Referencia : Expediente No. 07008174
Asunto : Solicitud de Patente para **IMPLANTE DENTAL DE CONEXIÓN INTERNA**
Solicitante : **KEYSTONE DENTAL, INC**
Fecha de Solicitud : 15 de enero de 2007

1. Yo, Luz Clemencia DE PÁEZ, en mi condición de apoderada de la sociedad solicitante de la patente de la referencia, me refiero al oficio No. **2294** notificado por fijación en lista del 11 de febrero de 2011.

2. Mediante oficio No. **2294** se puso en conocimiento del solicitante el informe que contiene las observaciones hechas por su Despacho sobre la presente solicitud de patente. Las observaciones realizadas en el oficio son las siguientes:

Fig. 11 de la solicitud

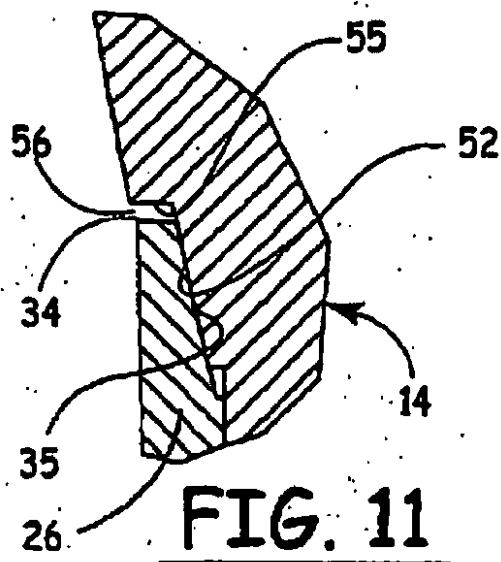
Como se explica en la presente solicitud, por ejemplo, en las páginas 6 a 11 de la solicitud PCT, la superficie interna, cónica 35 del implante 11 y la primera superficie de empalme 52 del empalme 12 se enganchan entre sí con un acoplamiento de ajuste de fricción para evitar o reducir cualquier oscilación o micromovimiento. Como se puede observar en las Figuras 2 y 11 de la presente solicitud, el tornillo de empalme 14 empuja la primera superficie de empalme 52 hacia abajo dentro de este acoplamiento de ajuste de la fricción con la superficie 35:

Por otro lado, no hay acoplamiento entre las superficies de 55 y 34 (véase Figura. 11). Intencionalmente, permanece un espacio 56 (véase Figura 11) de tal manera que se puede alcanzar un acoplamiento de cierre y ajuste de fricción entre las superficies de 35 y 52, es decir, el ajuste de fricción no se bloquea por un contacto entre las superficies horizontales 55 y 34.

Fig. 12 de la solicitud

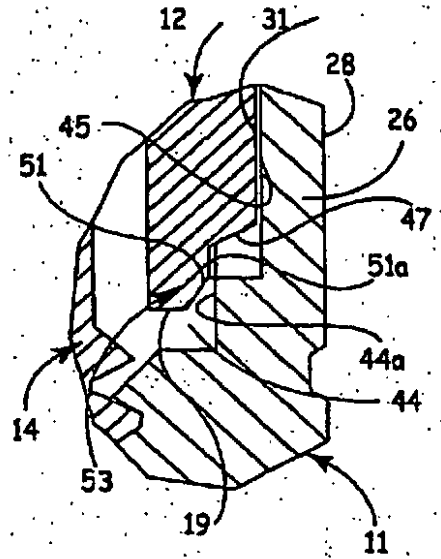
Además, el extremo inferior del empalme 12 no está en contacto con las superficies internas de la región de acomodación 44, como se puede ver en la Figura 12 de la solicitud:

Por lo tanto, el “acoplamiento vertical” entre los empalmes 12 y 11 del implante es el único logrado por el ajuste de fricción de las superficies cónicas 35 y 52. No se permite ningún otro contacto o acoplamiento horizontal o vertical entre el empalme 12 y el implante 11, que podría obstaculizar un acoplamiento de cierre y ajuste de fricción entre aquellas dos superficies.

Fig. 1 de D1

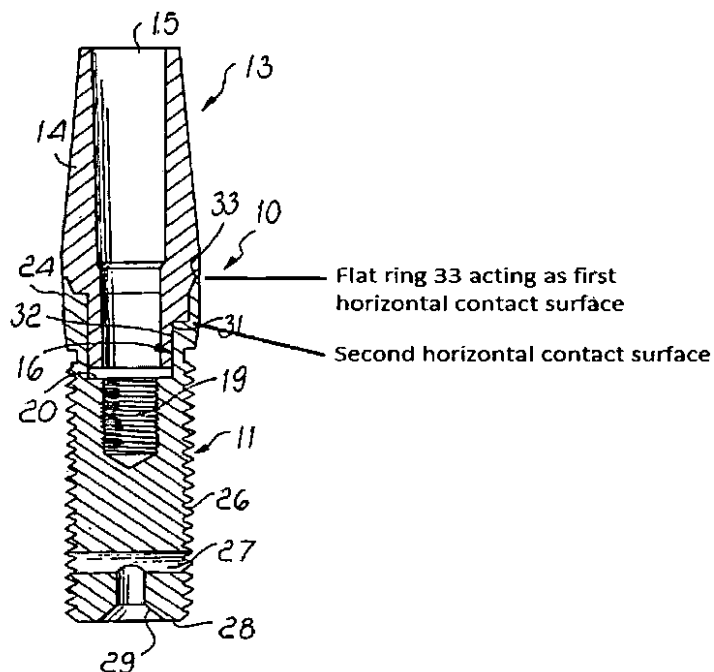
Afirma el Examinador que las características esenciales de las reivindicaciones 1 y 7 de la solicitud ya habían sido anticipadas en D1 y que por lo tanto las mismas no son nuevas.

Como se deduce de las figuras y la descripción, D1 carece de las regiones de impulso y estabilización reivindicadas. En primer lugar, como puede verse en la figura 1 de D1, hay dos áreas de contacto "horizontales" que limitan la posición vertical del empalme 14 en el implante 11, y por lo tanto D1 carece de la región de estabilización reivindicada.

Por lo tanto, D1 no describe la "superficie interna biselada" actualmente reivindicada que forma la región de estabilización en el sentido de la presente solicitud. Aunque D1 muestra la superficie 33 en la figura 1, que parece estar en ángulo, esta superficie 33

empieza desde una superficie o borde de contacto plano en la parte superior del implante, y termina en una superficie vertical que, a su vez, termina en una superficie horizontal 31. De acuerdo con lo anterior, no puede ocurrir acoplamiento de cierre y ajuste de la fricción entre el empalme 14 y el implante 11.
